## Projet d'exploitation du lit de la rivière des remparts à Saint Joseph

05/10/2021

Enquête publique unique portant sur : une demande d'autorisation environnementale art. L.214-3 et L181-1 du CE, une autorisation au titre ICPE, RUBRIQUE 2510

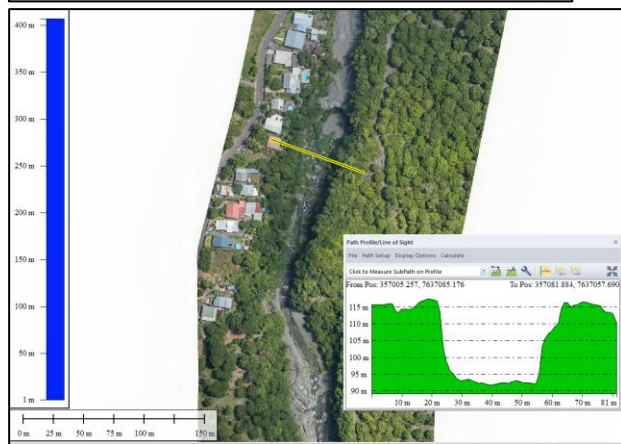
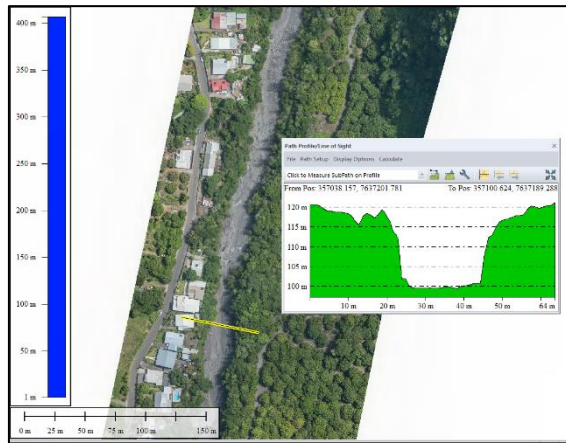
Considérant l'évolution du risque mouvement de terrain, vous dites « la rivière va ..., érodée ses berges afin de se réajuster aux travaux de terrassement... l'extraction des matériaux n'aura pas d'incidences majeures sur les phénomènes érosifs » des berges de la rivière. Vous ne jugez pas utile de faire une étude, demandée par l'AE, compte tenu des apports importants constatés depuis 2008. Votre réponse n'est pas très satisfaisante ni rassurante pour les 286 personnes exposées, êtes-vous certain qu'il n'y a pas de risque ?

*La zone d'étude est principalement concernée par un risque élevé à très élevée de mouvements de terrain, ainsi que par un risque fort aléa inondation selon le PPR de la commune de Saint-Joseph (approuvé en mars 2017).*

*La Rivière des Remparts incise profondément les pentes du massif volcanique du Piton de La Fournaise. Les terrains rencontrés dans le lit et les berges de la rivière des Remparts résistent différemment aux agressions hydrauliques générées par les crues en fonction de leur nature (alluvions, basaltes, etc.). De manière plus générale, la vallée est encaissée et alluvionnaire. Les pentes et la topographie peuvent engendrer des mouvements de terrain et des chutes de blocs sur site. La zone d'intervention (du PK 4.9 au PK 7.9) se situe sur des alluvions.*

*Le fonctionnement naturel d'une rivière est rythmé par un ensemble de processus morpho-dynamique s'opérant au cours des différentes crues. Un cours d'eau érode son lit et ses berges, transporte puis dépose ces matériaux afin d'ajuster sa forme au transit optimal des débits à la fois liquide et solide. Il est important de rappeler que l'objectif du projet réside dans la restauration du profil en long et de la granulométrie de la Rivière des Remparts sur le secteur des fosses et doit également permettre à la rivière de mobiliser l'ensemble des matériaux de son lit afin de dissiper son énergie et favoriser les dépôts de matériaux sur cette zone naturellement propice à ces phénomènes.*

*Le curage permet donc de jouer le rôle de piège à sédiments et de rééquilibrer les phénomènes érosifs naturels du lit de la rivière.*

### Q12 – Les pentes de talus

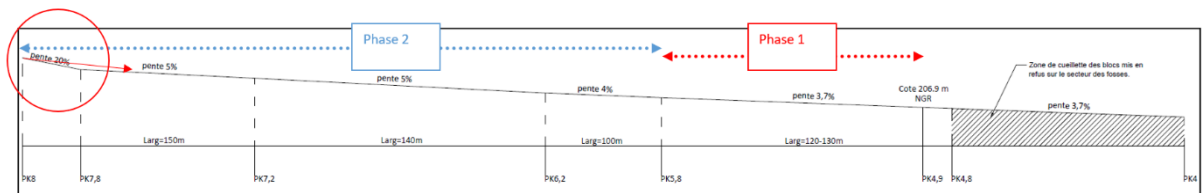
Si l'on considère que les paysages évoluent naturellement, que la rivière a une forte capacité à se réajuster lors des crues, l'AE recommande, toutefois, de prévoir des pentes de talus plus douces pour « mieux gérer la transition entre le lit creusé... et les berges laissées en l'état, (pente de 20 % au PK 7,9 lieu-dit le Bloc) ». Est-ce que cette demande sera prise en compte ?

*Pour rappel, la géométrie retenue dans le cadre du projet se rapproche de celle envisagée au stade de l'étude de faisabilité. Les caractéristiques globales du projet sont les suivantes :*
